**Avis délibéré
de la Mission régionale d'autorité environnementale (MRAe) d'Île-de-France
en date du 14 février 2020 sur le projet de requalification
du site des Mathurins situé à Bagneux (Hauts-de-Seine)**

Le présent avis porte sur le projet d'aménagement du site des Mathurins à Bagneux. Il est émis dans le cadre des demandes de permis de construire des lots E1, D1, D2 et D3.

Figure 6: aménagement du parc Richelieu
Source : EI, p. 30

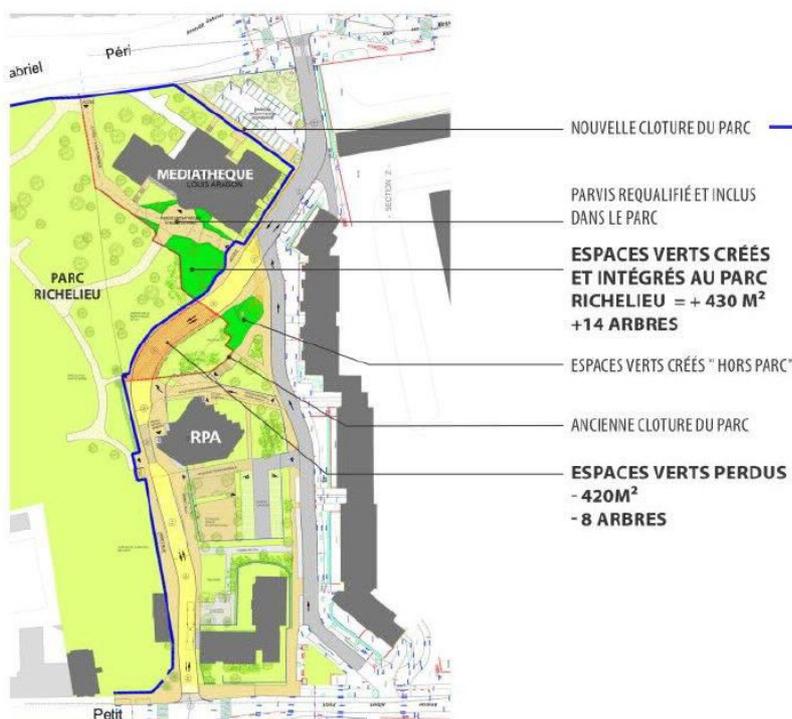
Cette recommandation est globalement prise en compte (figures 5 et 6), même s'il est dommage que les compléments d'analyse de l'impact paysager à grande distance (annexe 29 - « Diagnostic paysager ») n'aient pas été inclus dans le « diagnostic d'impact paysager - 2017 », constituant l'annexe 14.
